Modulo per la presentazione delle osservazioni per i piani/programmi/progetti sottoposti a procedimenti di valutazione ambientale di competenza statale

ID: Codice procedura (ID_VIP/ID_MATTM):10844

Impianto per la produzione di energia elettrica da fonte eolica, costituito da 6 aerogeneratori della potenza complessiva di 37,2 MW, un sistema di accumulo da 25 MW e relative opere connesse in località "Rempillo" nel comune di Pitigliano (GR).

ALLEGATO alle OSSERVAZIONI all' IMPIANTO EOLICO denominato REMPILLO nel COMUNE di PITIGLIANO (GR). Comp

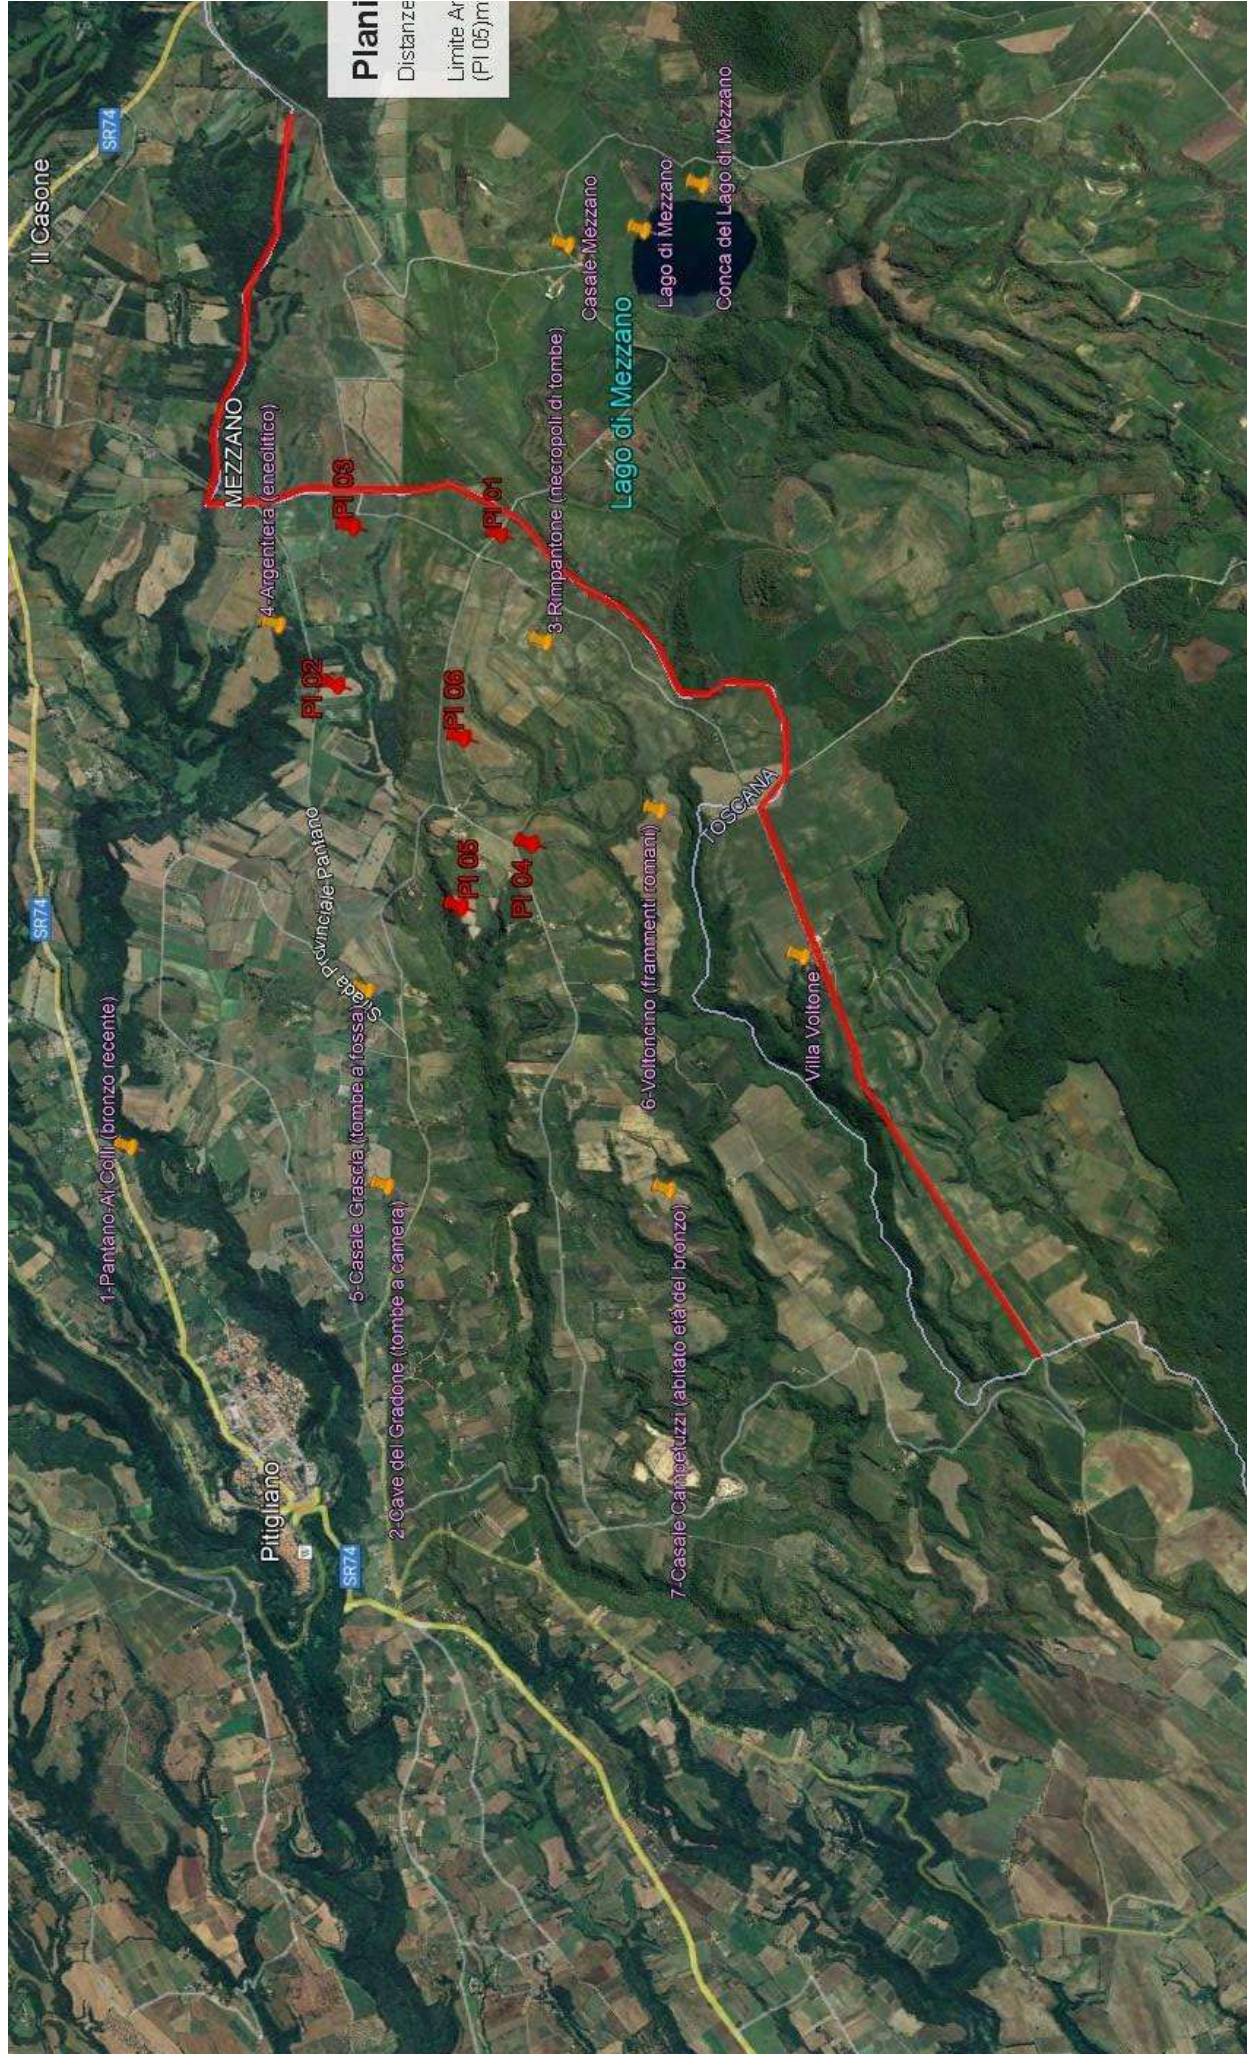
n.1 e n. 2 e sui Beni Culturali evidenziati nell' immagine n. 3 dell'Allegato alle presenti Osservazioni, per la collocazione delle pale P04 e P05 direttamente all'interno del perimetro di un'area archeologica e per gli impatti anche sull'area intermedia e vasta dei pregiati territori laziali della Tuscia settentrionale e in particolare di quelli del pitiglianese ricco di emergenze agricole, naturalistiche, storiche e archeologiche del periodo etrusco ma non solo, si chiede che venga negata l'autorizzazione all' insediamento dell'impianto eolico denominato "Rempillo".

- h) Le zone di interesse archeologico evidenziate nell'immagine n. 3 a cui si aggiungono anche l'importante abitato protostorico di Sorgenti della Nova e Ruder del Castello altomedioevale che si trovano a circa 4 km dalle aree in cui è stato progettato l'impianto eolico industriale. Poco più lontano i resti del castello medioevale "Morrone". Nell'area vasta le preziose necropoli eneolitiche (Poggi Alti) ed etrusche di Pitigliano, Sovana e Sorano. I pregiati prodotti agricoli come il vino bianco DOC di Pitigliano.

Analisi degli Impianti Eolici Esistenti e in Progetto

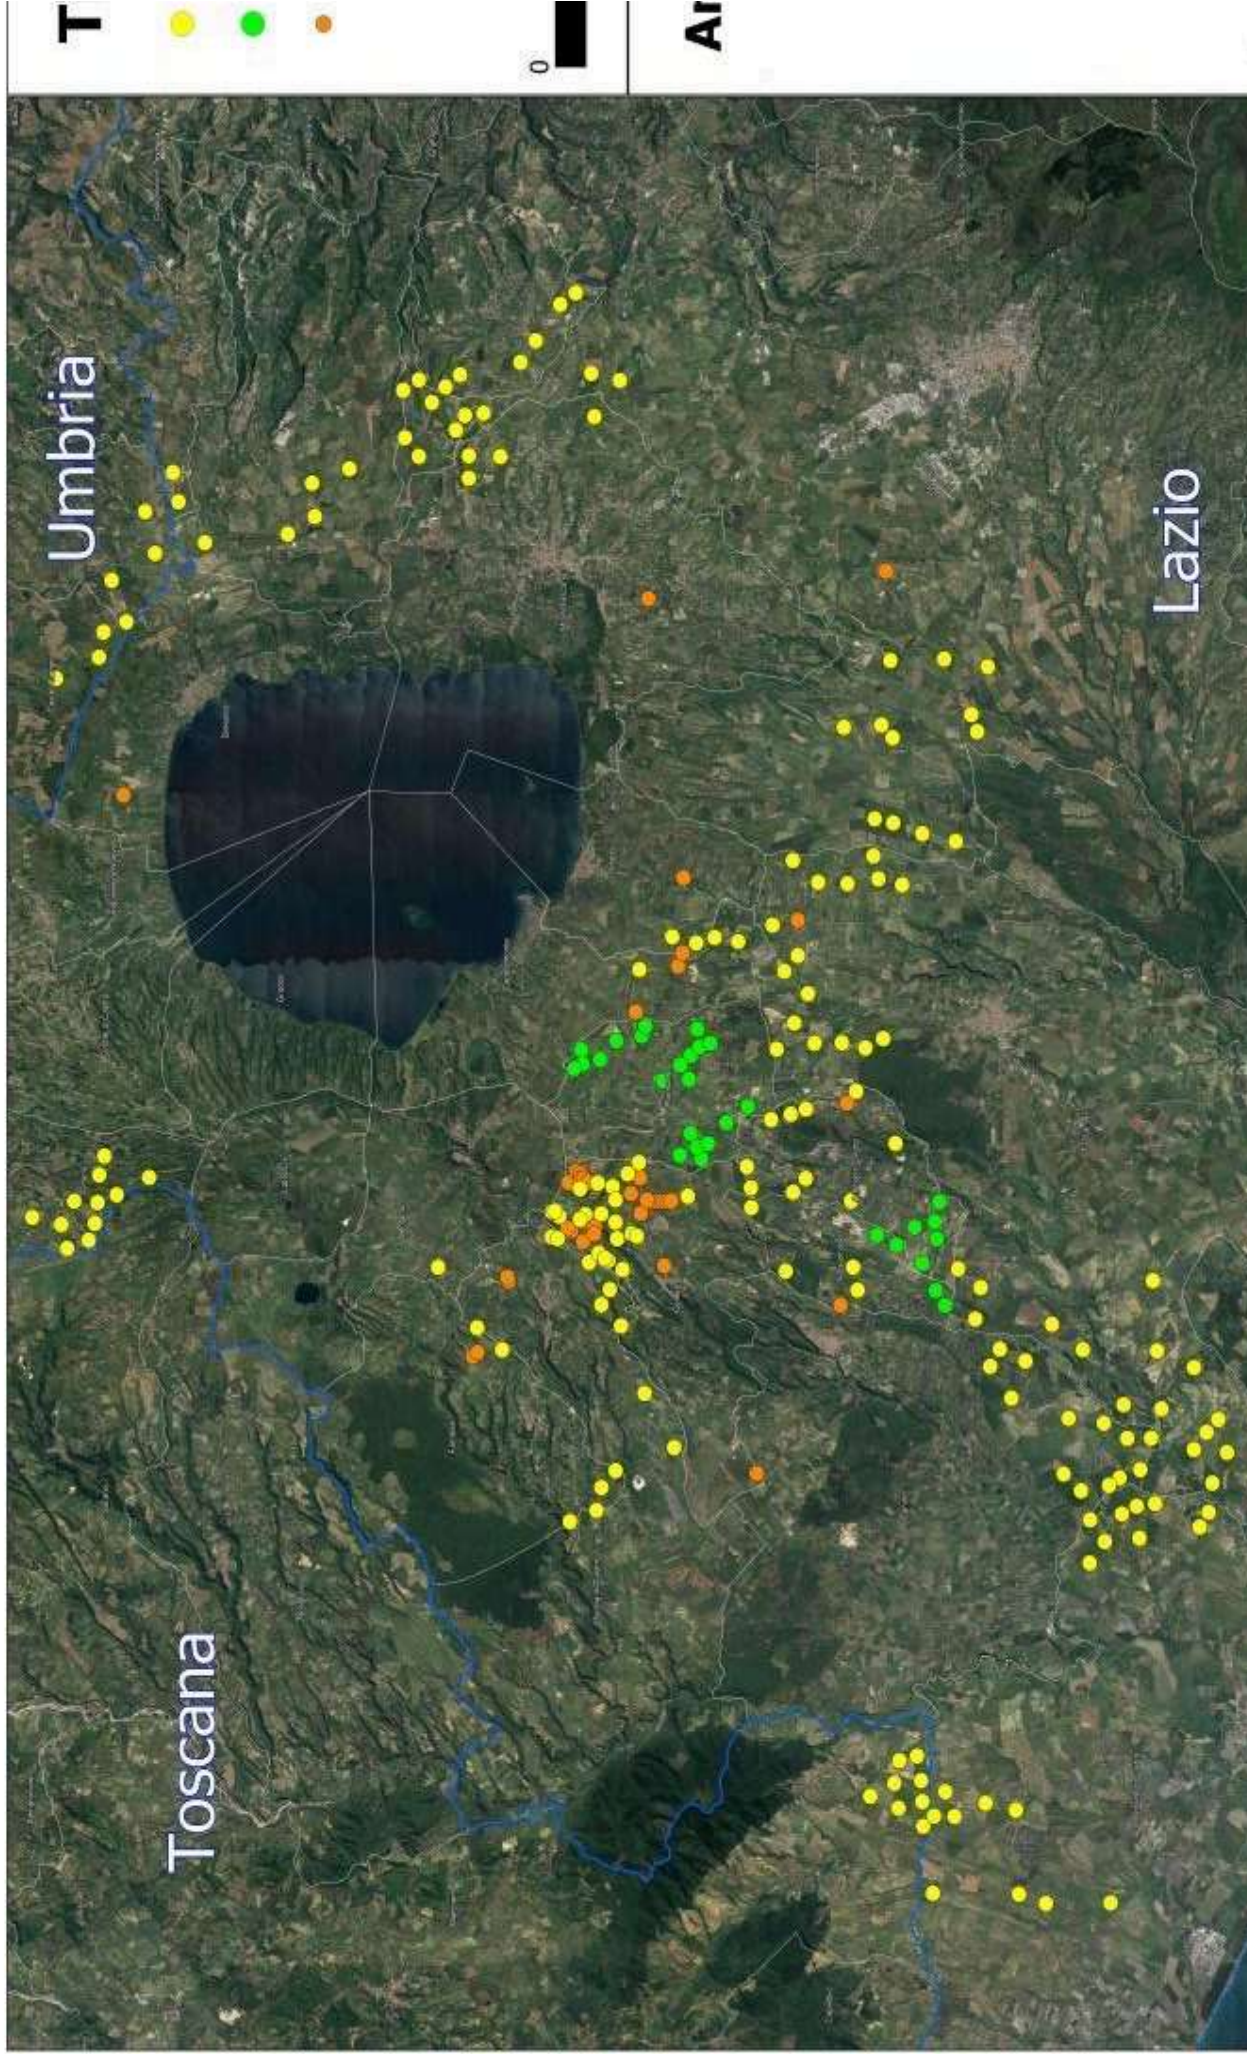
Quindi anche la Regione come Ente deputato dalla normativa nazionale a legiferare sulle aree idonee e non idonee si è espressa riguardo al fatto che abbia assolto ai doveri e alle quote stabilite dal PNIEC e in ambito regionale la provincia di Viterbo è stata quella con il più alto tasso di impianti FER tra tutte e quindi ormai satura ed il cumulo degli impianti FER installati, autorizzati e in progetto rappresenta una **elevata criticità per la sostenibilità ambientale di ulteriori eventuali iniziative**. L'impianto eolico “ Rempillo” pur essendo “esterno al confine provinciale e regionale ma nelle sue immediate vicinanze (a soli 100 metri i primi due aerogeneratori) oltre ad impattare sul territorio e sulle economie di tre Comuni del Lazio (Farnese, Valentano e Latera) si trova nelle fasce di rispetto dei Beni di notevole interesse pubblico come si è evidenziate nelle Osservazioni nn. 1 e 2 e crea anche degli impatti negativi anche sui beni naturalistici come verrà dettagliato nell'Osservazione n. 4. Inoltre andrebbe a sommarsi al già enorme cumulo di impianti eolici e fotovoltaici e geotermici che già creano una elevata criticità ambientale nella provincia di Viterbo e interferiscono anche con il territorio toscano come si può vedere dalle immagini nn. 4 e 5 dell'Allegato n. 1.
